Direction
Départementale des
Territoires

Plan de prévention des risques naturels d'inondations de la vallée de l'Azergues

Bilan de la procédure de révision

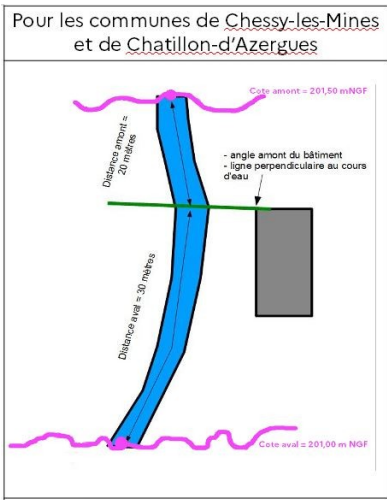
Elle souhaite également que la transparence des couleurs du zonage soit augmentée afin de laisser apparaître le fond de carte.

Le schéma suivant sera ajouté au règlement dans le glossaire :

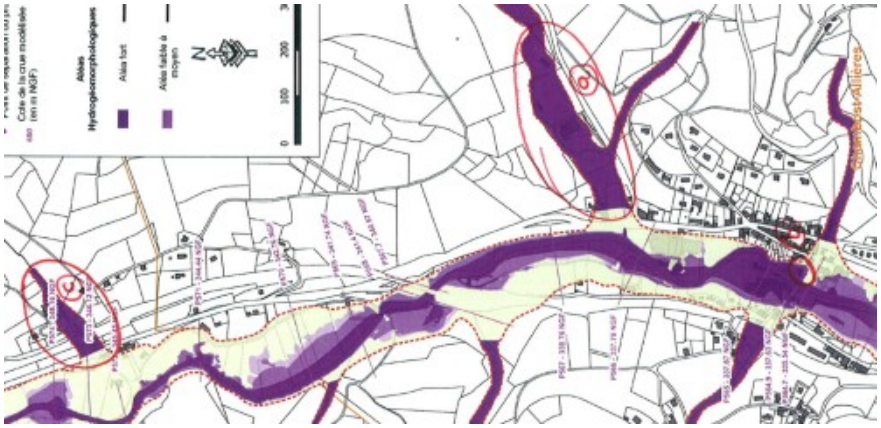
OBSERVATIONS	**REPONSES**
Observation n°5 courriel du 2 juin 2017 : sur l'emprise hydro géomorphologiques La zone en brun, si elle est géographiquement exacte ne peut en aucun cas être assimilée à une zone d'aléa. Aucune crue historique n'a affecté ces zones. Faut-il la conserver sur une carte d'aléa ? Nous pensons que non car cela trouble le message et la lecture	Le contour de l'enveloppe d'aléa (méthode hydrogéomophologique) a été revue sur les secteurs « a » et « c »
Observation n°6 courriel du 2 juin 2017 : pour la zone d'aléa fort 2a) au lieu-dit le Lozet la zone d'aléa fort remonte trop haut sans rapport à la réalité du terrain, 2b) sur la rue de la Mairie, au droit du pont, la zone dessinée monte là aussi trop haut au regard des niveaux de la crue centennale, 2c) la zone sur l'affluent au nord Est à hauteur du lieu-dit « chez Nantes » à la limite entre Lamure et Chambost-Allières nous semble surprenante.

D'après le Lidar, une zone d'aléa faible à moyen est présente au droit des bâtiments aval. Par contre,

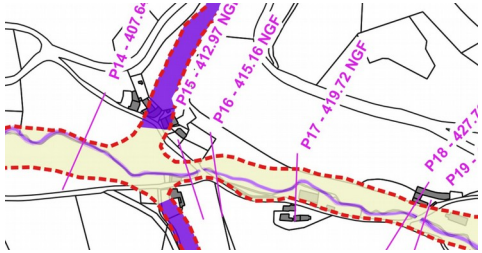
OBSERVATIONS	REPONSES	
Observation n°14 par conseil municipal du 3/5/17 et de la commission communale du 11/05/17 : les chiffres des cotes de références masquent certaine limites	Modification des cartes	
Observation n°15 : Au hameau du Minier : l'emprise des aléas sur les parcelles AK228, AK 229 et AK 140 est trop importante en regard de la topographie des parcelles.		Après analyse du Lidar, la zone hydrogéomorphologique a été affinée
Observation n°16 par conseil municipal du 3/5/17 et de la commission communale du 11/05/17 : Au hameau de la Bicone : l'emprise des aléas sur les parcelles AE7, AE8, AE9, AE10 nous semble trop important et doit être limitée à l'espace non urbanisé entre les bâtiments.

Après analyse de la topographie, la limite de l'aléa faible sera revue dans la carte des aléas du PAC complémentaire. Au niveau des affluents arrivant au hameau de la Biconne, la méthode utilisée pour la cartographie des aléas n'est pas la même, il s'agit de la méthode HGM (affluents sans enjeux), ceci explique un aléa fort plus large. carte actualisée

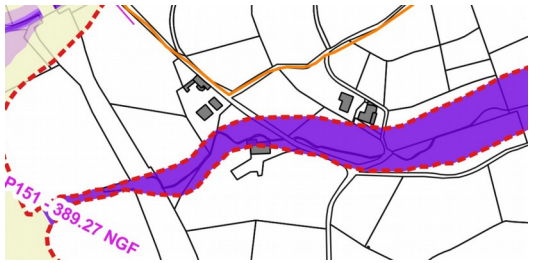
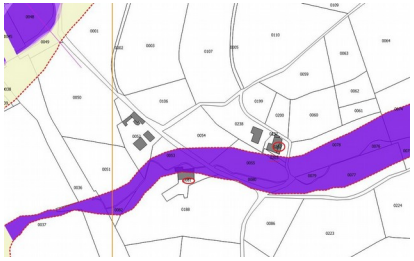
OBSERVATIONS	REPONSES	
<u>11/05/17 :</u> Chemin du Damné : L'emprise des aléas sur la parcelle AC43 et AC 44 ne nous semble pas justifiée et doit être supprimée. La parcelle AC 360 ne peut être concernée que par un aléa faible. La parcelle AC 257 ne peut être concerné que par un aléa faible sur sa partie ouest jusqu'à la voirie.		partie faible à moyen, car la dernière maison et son jardin sont légèrement plus hauts que du côté de la maison d'enfant. En revanche, le mur qui semble protégé la maison d'enfants ne peut être pas pris en compte dans la cartographie de l'emprise des aléas. En effet, conformément à la doctrine nationale les digues ou obstacles sont transparents. Enfin, le garage de la maison est située en contrebas de la chaussée et peut être inondé par le ruissellement sur la chaussée.
<u>Observation n°18 par conseil municipal du 3/5/17 et de la commission communale du 11/05/17 :</u> Au hameau des Granges : L'emprise des aléas sur les parcelles AD 202 et AD 203 ne nous semble pas justifiée. Pour la parcelle AD81 seul un aléa faible nous apparait justifié compte tenu des niveaux observés sur le terrain.

Carte des enjeux : habitat isolé La parcelle 202 est touchée en limite, le bâti n'est pas touché La parcelle 203 est touchée pour moitié : parcelle non construite. La parcelle 81 : aléa fort car HGM : voir si un aléa + faible pourrait effectivement convenir carte actualisée

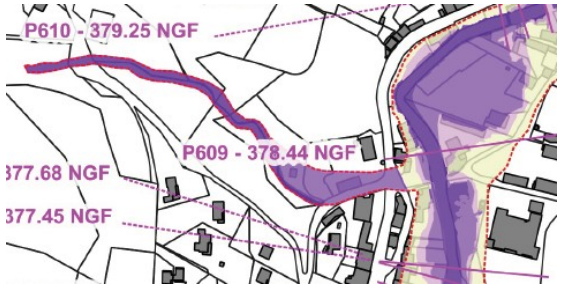
OBSERVATIONS	REPONSES	
<u>Observation n°19 par conseil municipal du 3/5/17 et de la commission communale du 11/05/17 :</u> Au lieu dit le bourg : la parcelle AB 99 ne nous semble pas être concernée par un aléa. Demande de modélisation du ruisseau de Malleval

Au niveau du jeu de boules couverts, il y a bien une légère dépression, la zone a été mise en aléa moyen. Dans la zone artisanale, le bâtiment SOFAMI est construit en remblai et la route ainsi que le terrain en bordure sont plus bas que l'assise du bâtiment. La cartographie de ce ruisseau a été intégrée à la nouvelle carte des aléas du porté à connaissance complémentaire. carte actualisée par OTEIS

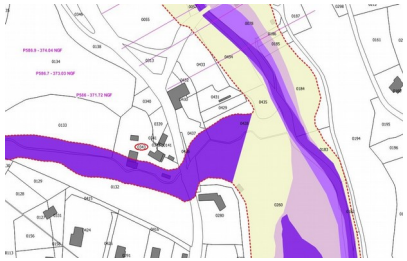
OBSERVATIONS	REPONSES		
Observation n°20 par conseil municipal du 3/5/17 et de la commission communale du 11/05/17 : Au lieu dit « le charbonnier » : La parcelle AM 343 n'est concernée que par un aléa faible sur sa partie sud au niveau des bâtiments.

La limites des aléas côté sud a été redéfinie.
Observation n°21 par conseil municipal du 3/5/17 et de la commission communale du 11/05/17 : Au lieu-dit « quartier neuf » : Les parcelles AB239 AB 242 et AB 37 n'ont pas à avoir d'aléas sur les bâtiments.

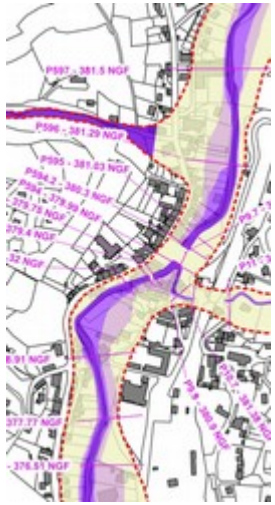
• Au lieu dit « le Charbonnier » • dans le centre bourg

Le contour de l'enveloppe d'aléa (méthode hydrogéomophologique) a été affiné réponse OTEIS Le contour de l'enveloppe d'aléa (méthode hydrogéomophologique) a été affiné

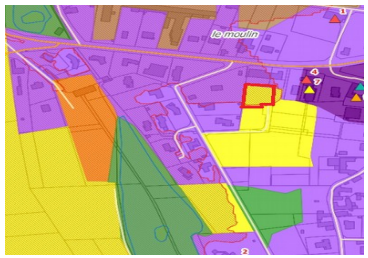
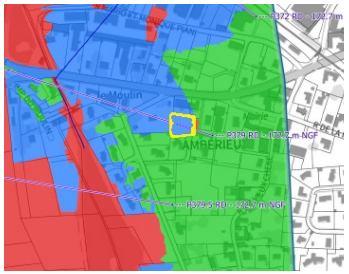
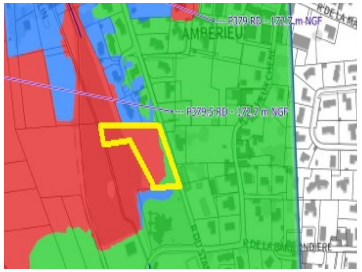
<table>
<tr><th>OBSERVATIONS</th><th colspan="2">REPONSES</th></tr>
<tr>
<td><u>Observation n°2 : demande par courrier du 26 juillet 2021</u> sur la carte d'enjeu et d'aléa des parcelles AB 0429, AB 0114, ZD 033, ZD 0144, AB 164, B 0024 et B 0025.</td>
<td>parcelle AB 0429

</td>
<td><u>Réponse par courrier du 13 octobre 2021 :</u>
- AB 0429 : réévaluation enjeux en « habitat peu dense/zone pavillonnaire » et zonage en bleu ;
- parcelle AB 0114 : réévaluation enjeux en « projet d'urbanisation future » et zonage en bleu. Le reste de la parcelle restera en rouge ;
- parcelle ZD 0144, AB 164, B 0024 et B 0025 : zonage inchangé</td>
</tr>
</table>

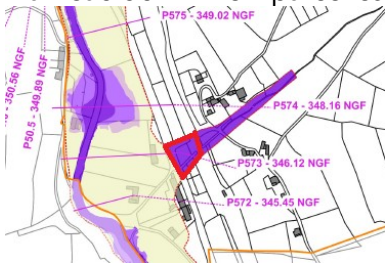
<table><tr><th>OBSERVATIONS</th><th colspan="2">REPONSES</th></tr><tr><td>Observation n°25 par courriel du 3 août 2021 et 8 octobre 2021 : sur la carte zonage</td><td>Hameau du "Minier" parcelles AK 228, AK 229 et AK 140:
 
 
Lieu-dit « La Folletière »
 
Lieu-dit « Le Charbonnier » sur la parcelle AM 343 traversée par le ruisseau du Lyzeron
  </td><td>Envoi de la mise à jour par courriel du 18 novembre 2021
- Le zonage de ces parcelles est cohérent avec les enjeux et les aléas présents, il ne sera donc pas modifié.
- L'occupation des sols et des aléas présent sur la zone, le zonage sera réévalué en bleu.
- Le zonage est cohérent avec les enjeux présents, il ne sera pas modifié.</td></tr></table>

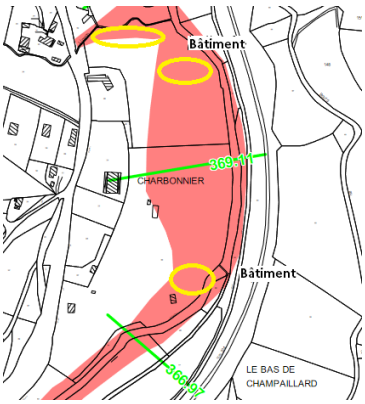
Les bâtiments localisés sur les pièces jointes de Mme Perrot sont en zone rouge du plan de prévention des risques naturels d'inondation de la vallée de l'Azergues approuvé en 2008 (cf. carte ci-dessous) :

La révision du plan de prévention des risques naturels d'inondation de la vallée de l'Azergues faisant suite à la crue de 2008 a permis d'affiner les aléas et le zonage réglementaire sur le territoire. Il apparaît que les bâtiments sont toujours localisés en zone rouge dans le nouveau plan. La situation sur ces bâtiments est donc inchangée.

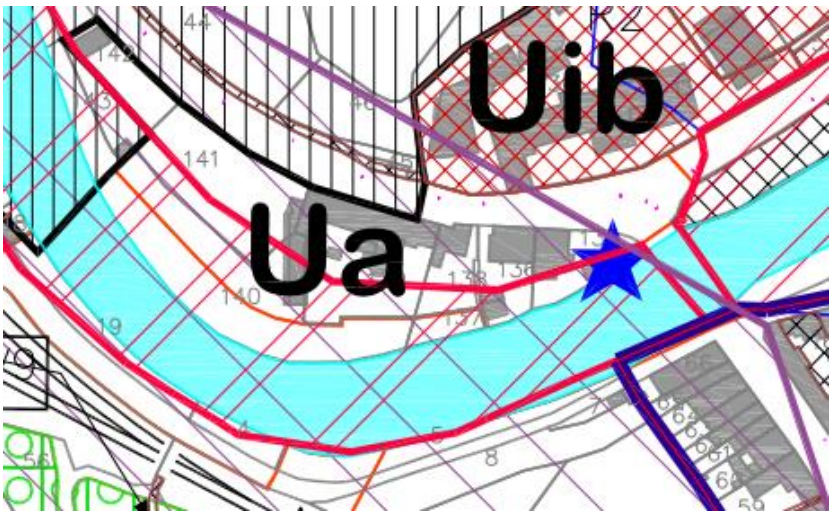
Une photo à l'appui de l'inondation de 2008 montre que l'emplacement de l'immeuble Mercier, en zone blanche précédemment avait tout son sens, le parking n'étant pas inondé.

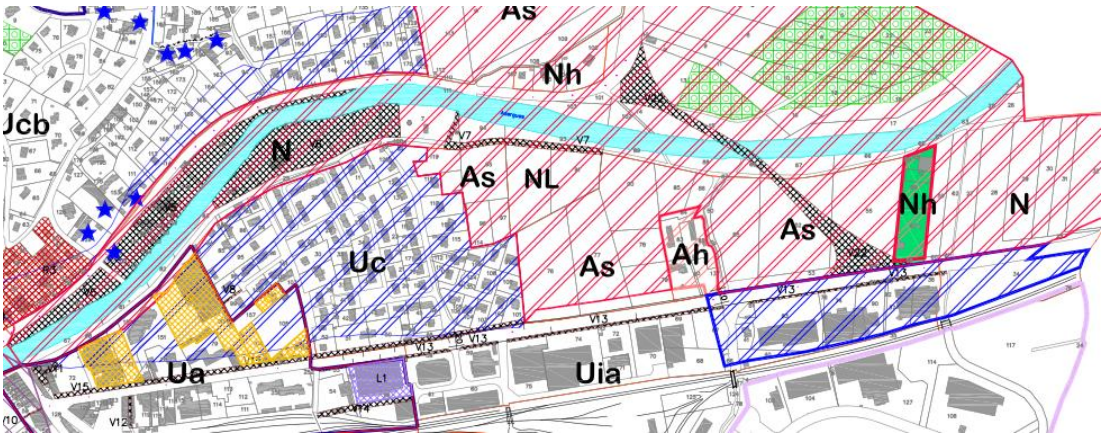
- ***A contrario***, *nous souhaiterions que le PPRNI intègre en son sein la zone de vigilance prévue au PLU de Lozanne sur le secteur de la rue du stade/cerisiers, qui est un secteur extrêmement inondable en cas de crue de l'Azergues. Cette zone devrait à notre sens être intégrée en zone d'aléa fort dans le nouveau PPRNI. Elle correspond à la zone hachurée en bleue sur notre document graphique en PJ. En PJ également, (photo 033), on voit les dégâts de l'Azergues dans ces rues lors de la crue de 2008.*
